PLAN LOCAL D'URBANISME DE CHANTILLY

Modification n°1

NOTICE EXPLICATIVE VALANT RAPPORT DE PRÉSENTATION

Département de l'Oise (60) **COMMUNE DE CHANTILLY**

Numéro	Désignation	Bénéficiaire	Superficie
1.5	Liaison ferroviaire Roissy-Picardie et ses aménagements connexes	SNCF Réseau	9 200 m²

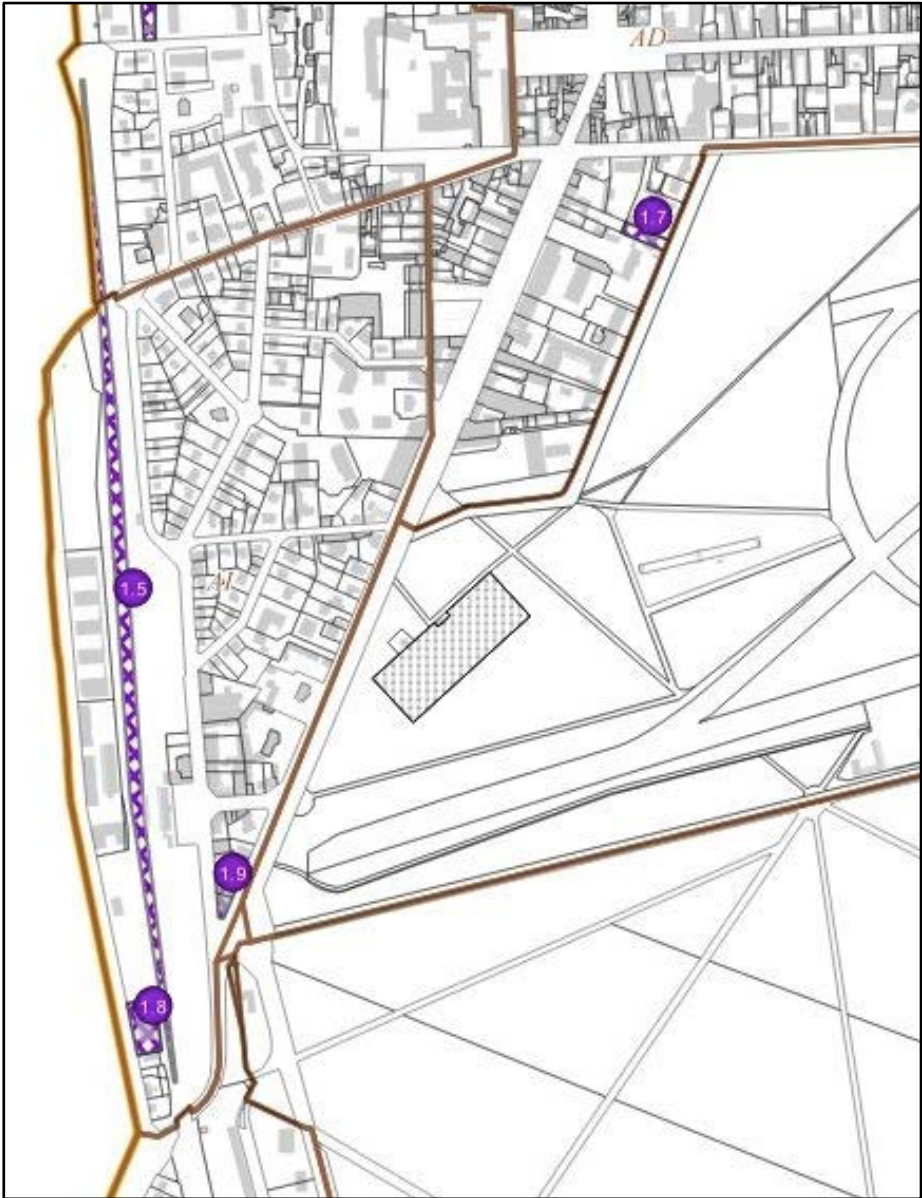
Dans le cadre de la Déclaration d'Utilité Publique validée par arrêté inter-préfectoral n° 2022-16695 du 21 janvier 2022 concernant le projet de liaison ferroviaire Roissy-Picardie un emplacement réservé doit être mis en place au profit de SNCF Réseau.

Extrait du règlement graphique avant modification

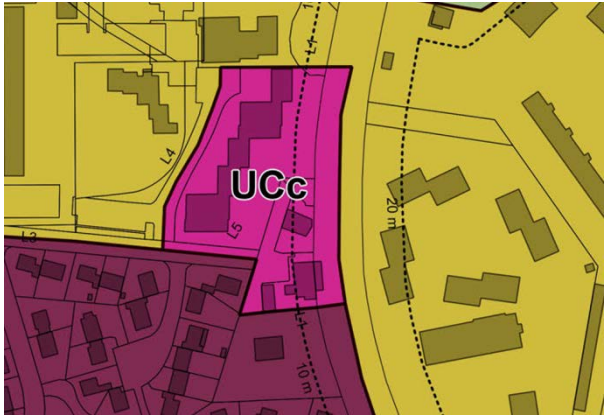
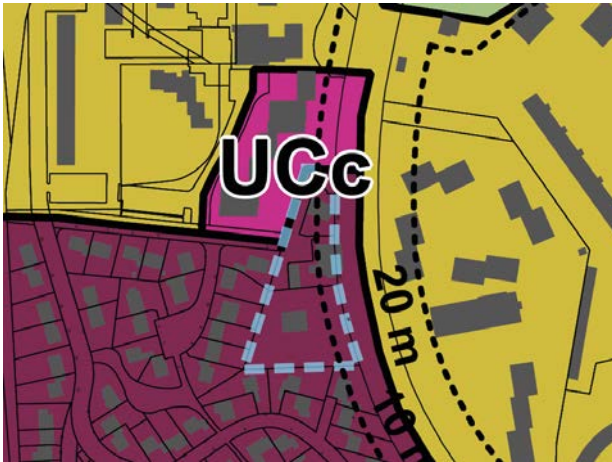
Comme indiqué en préambule, la création de ces nouvelles Orientations d'Aménagement et de Programmation implique une évolution du règlement graphique (5a. Plan n° 1 : Zonage – Plan général 1/6500^{ème} et 5a. Plan n° 1 : Zonage – Zoom 1 – 1/2500^{ème}).

Schéma des OAP après modification

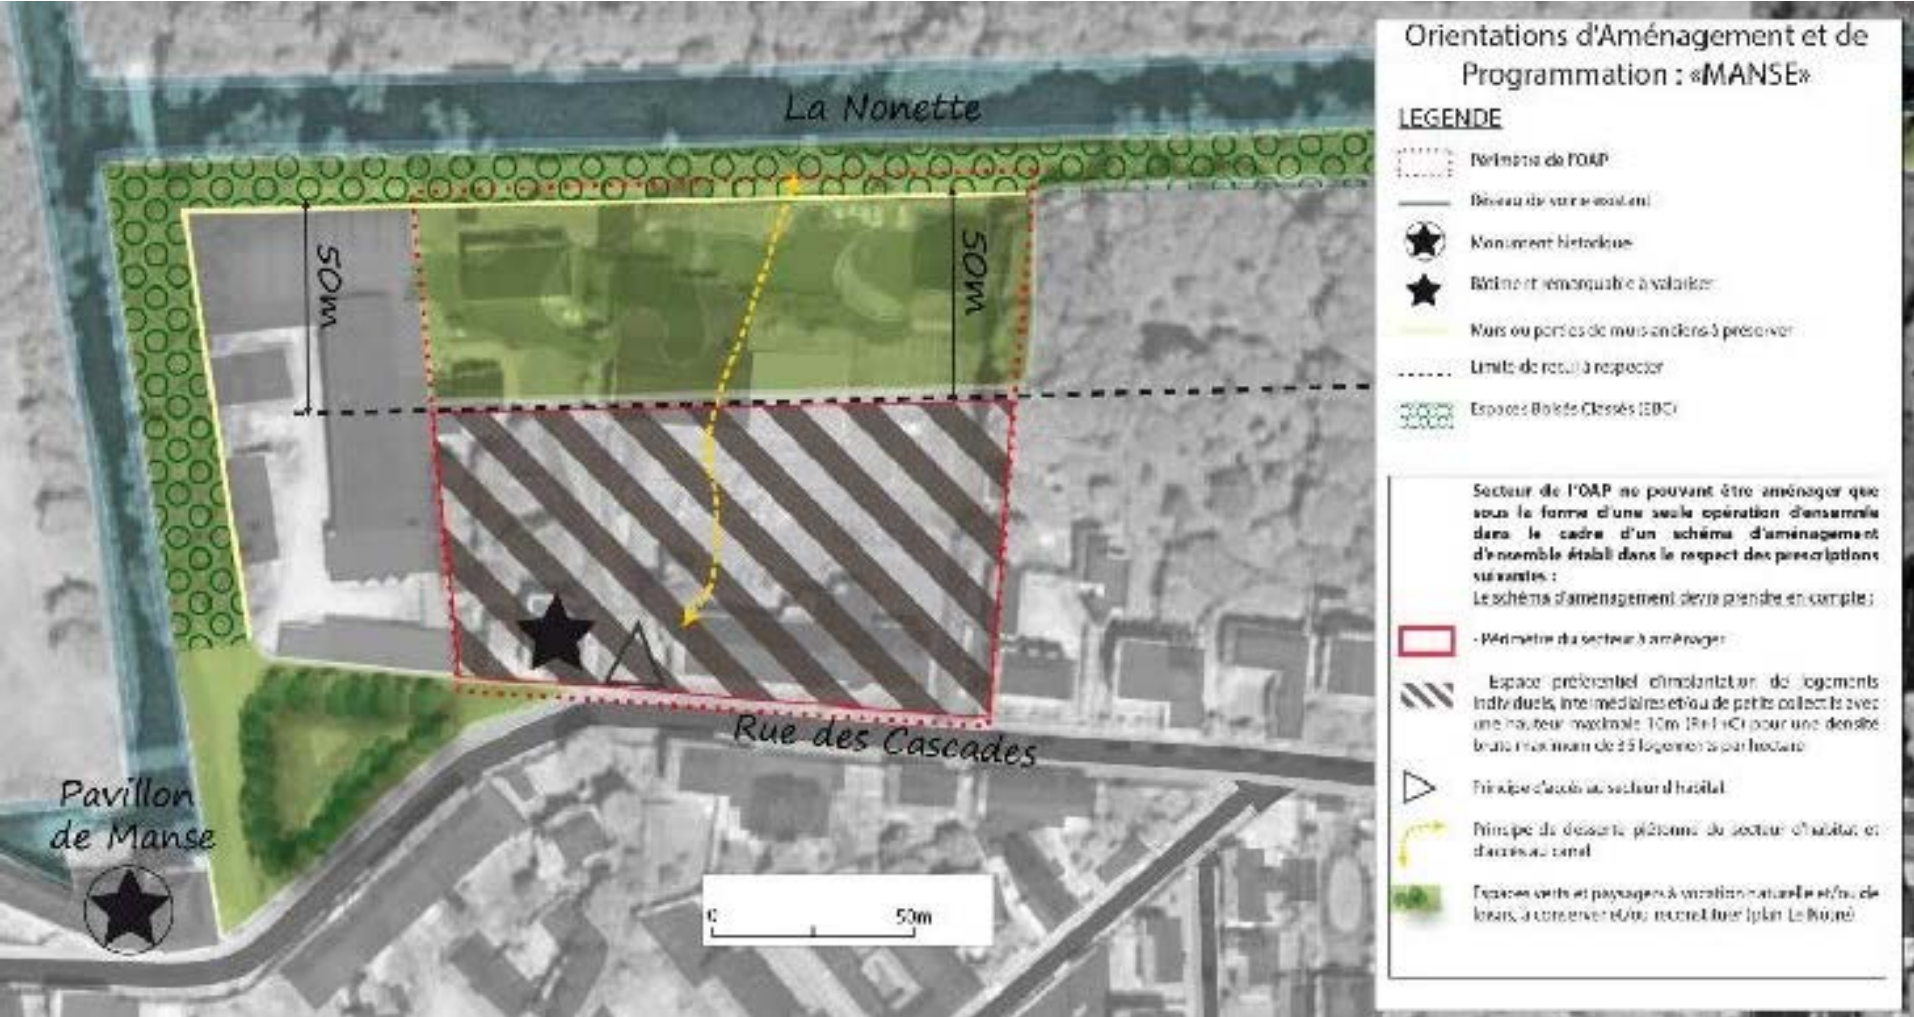
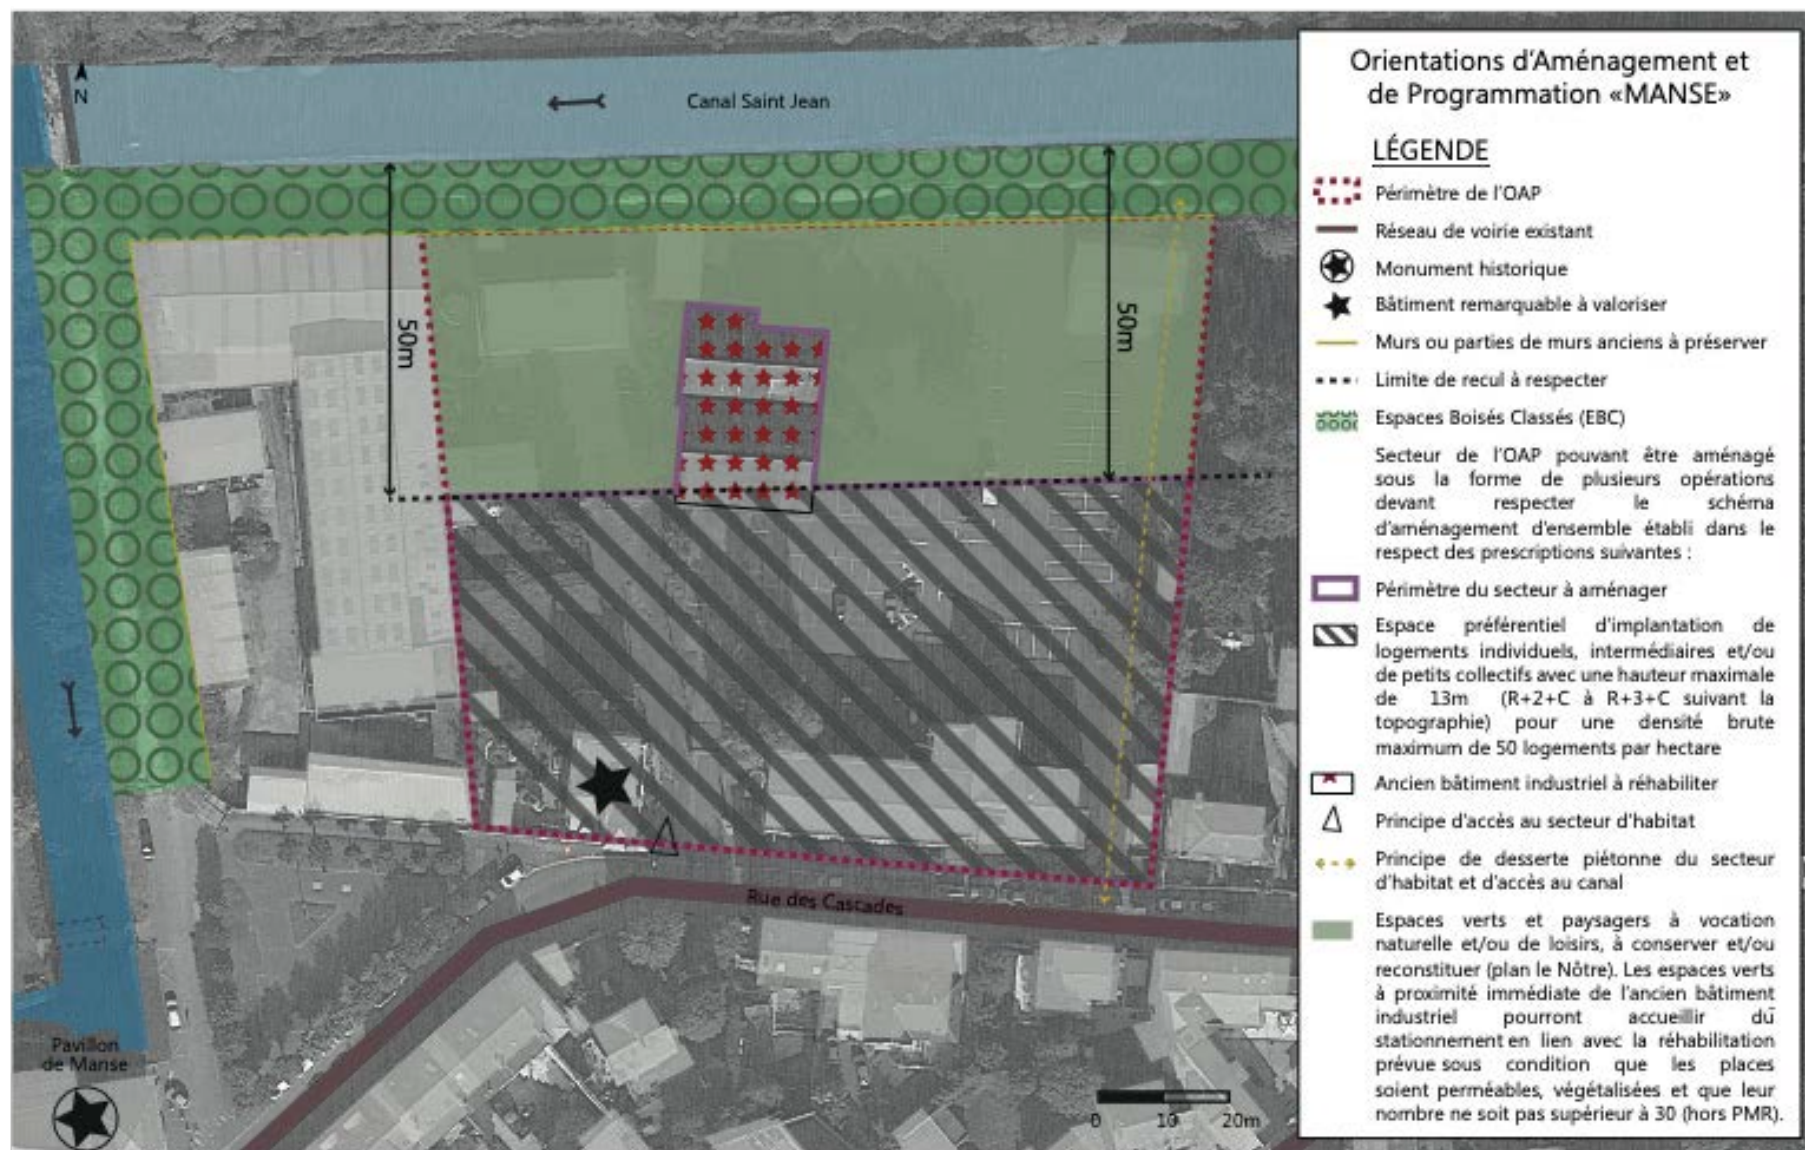
Le point le plus important concernant la modification de ces OAP concerne le bâtiment en brique existant qui devra obligatoirement être maintenu en ce qu'il constitue un témoignage de l'occupation industrielle passée du site. Son changement de destination à usage de commerce et/ou activités de service et/ou bureaux sera prévu. Suivant ce constat il convient également d'anticiper le surplus de places de stationnement découlant de ces nouvelles destinations possibles. Il sera donc autorisé la création de places de stationnement au sein des espaces verts et paysagers prévus sous condition que ces places de stationnement soient perméables, végétalisées et en quantité limitée (maximum ~~20~~ 30 places de stationnement hors PMR).

Le second point faisant l'objet d'une modification sera celui concernant la densité. En effet, les OAP actuelles prévoit une densité brute maximum de 35 logements par hectares. Compte tenu de la localisation du site et des spécificités du terrain, il est proposé de rehausser cette densité maximale et de la porter à 55 logements par hectare. En effet, dans le cadre de la démarche « Zéro Artificialisation Nette » initiée par la loi Climat, il s'agit pour la commune d'optimiser davantage ce foncier stratégique en permettant la création de davantage de logements.

La planche graphique sera modifiée de la sorte :

Proposition d'Orientations d'Aménagement et de Programmation

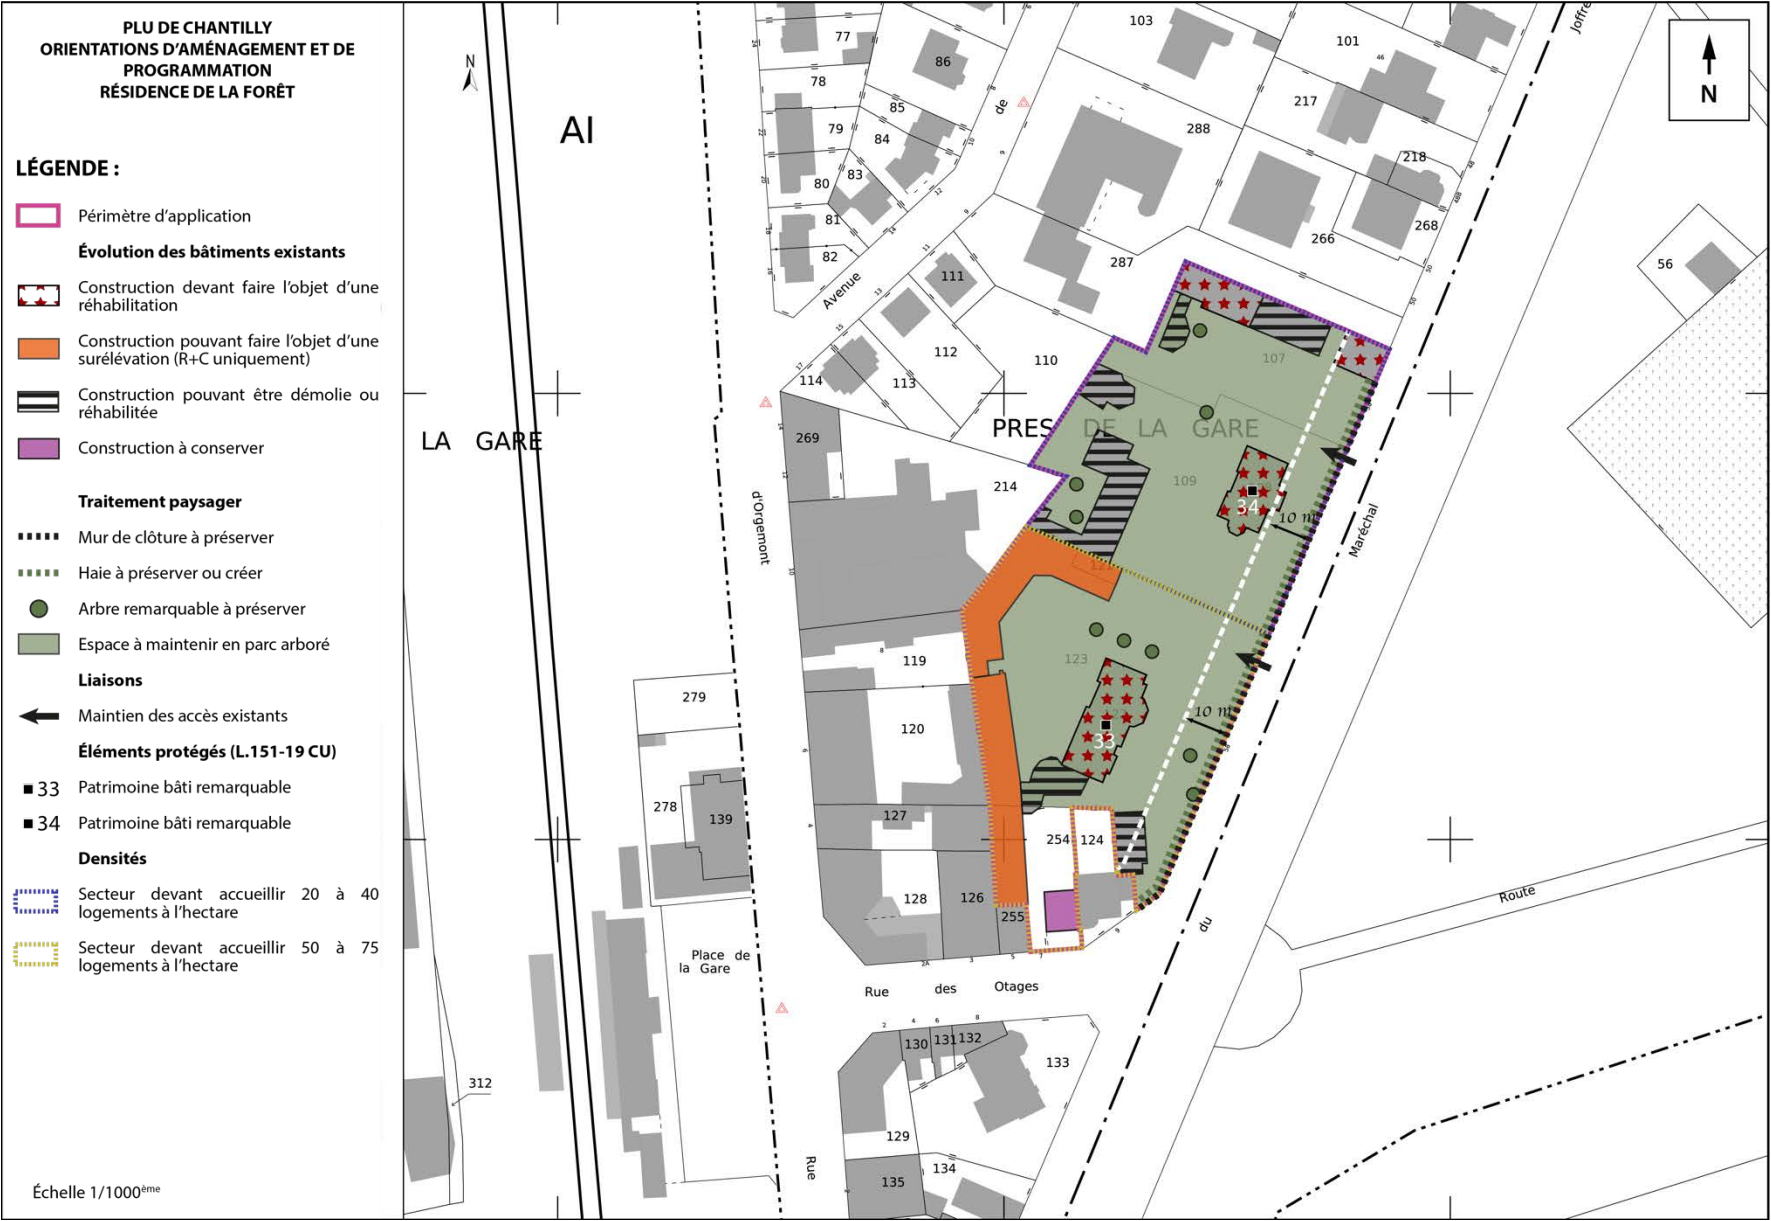
La pièce n° 3 « Orientations d'Aménagement et de Programmation » sera complétée par l'ajout d'une nouvelle Orientation d'Aménagement et de Programmation applicable sur le secteur « Résidence de la Forêt ».

Un texte spécifique sera mis en place accompagné d'un document graphique présenté ci-dessous :

Orientations d'Aménagement et de Programmation modifiée à l'issue de l'enquête publique

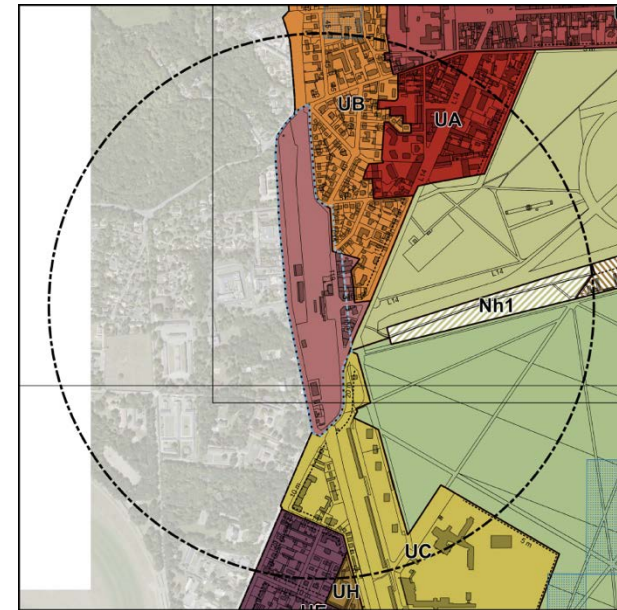
Dans le cadre de la réalisation de l'enquête publique et afin de tenir compte de l'avis du porteur de projet qui l'a présenté à l'Architecte des Bâtiments de France quelques principes d'aménagement définis à travers les Orientations d'Aménagement et de Programmation sont ajustés. Les grands principes listés dans le présent encart complètent et/ou remplacent les modifications présentées ci-avant.

- 3 bâtiments supplémentaires pourront faire l'objet d'une surélévation en R+C. Suivant la demande du porteur de projet, qui a eu la validation de l'ABF, la commune a souhaité répondre favorablement dans la mesure où elle considère que les constructions ajoutées sont éloignées de toute constructions à usage d'habitation et que leur surélévation en R+C n'aura pas d'impact sur les propriétés voisines. Cette surélévation permettra également de renforcer la cohérence des gabarits des constructions sur l'ensemble du site.

- En cas de démolition des constructions affichées comme pouvant être démolies, une reconstruction sur l'emprise existante sera possible sans surélévation par rapport au gabarit de la construction avant démolition ;

- 3 arbres identifiés peuvent avoir un impact sur les futurs logements (sécurité, salubrité, ensoleillement, etc.). Ils restent identifiés mais via un figuré spécifique permettant d'autoriser l'abattage de ces arbres pour motif sanitaire, sécuritaire ou pour s'assurer que la présence de ces arbres n'ai pas un impact conséquent sur les nouveaux logements produits. Dans ce cas, il sera demandé de replanter une essence équivalente.

Le plan de l'OAP ainsi modifié est présenté en page suivante.

Extrait du règlement graphique après correction de l'erreur matérielle

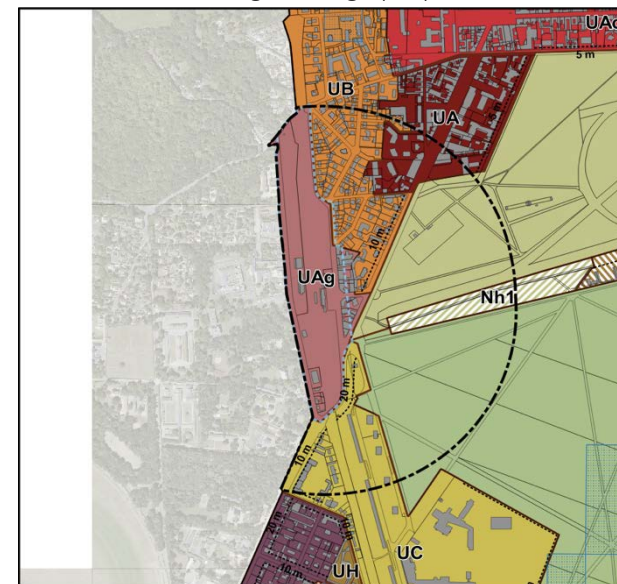
7.1. CORRECTION D'UNE ERREUR MATERIELLE SUR LE PERIMETRE DE 500 M AUTOUR DE LA GARE

Les pièces suivantes sont donc modifiées afin d'afficher le périmètre corrigé :
